EDG 6400.0**Softwarefehler der Elektronik während der Entkalkung**

Bis Produktionswoche 03/2009

Seriennummer von P1204490001 - P1204490060 und von P1225480016 - P1225480115

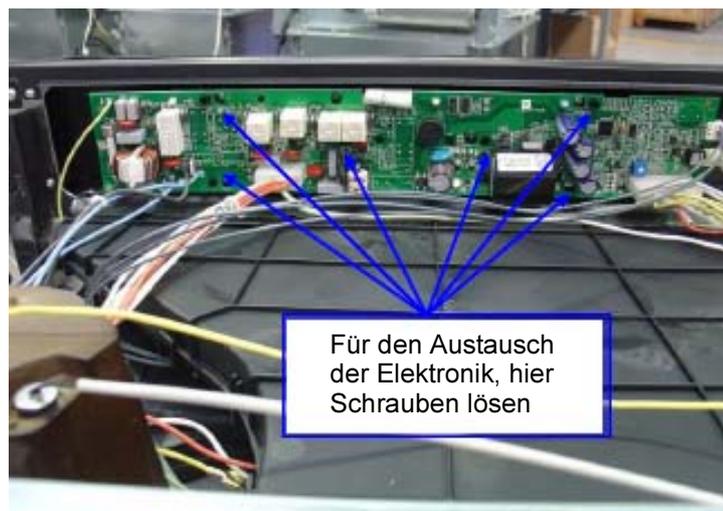
Fehlerbeschreibung

Dieser Fehler tritt *nur bei der ersten Entkalkung* auf.

Wegen dieses Softwarefehlers wird das Gerät blockiert (damit es nicht mehr weiterarbeitet), auch wenn der Anwender mehrere Entkalkungszyklen durchführt.

Lösung

Die Elektronik muss ausgetauscht werden.

Die Softwareversion steht auf dem Typenschild und lautet wie folgt:

- 1.0 – Fehlerhafte Software
- 1.1 – korrigierte Software

**ET-Nr. 534 726*****Alle defekten Elektroniken bitte umgehend an Herrn Rutz zurücksenden!***
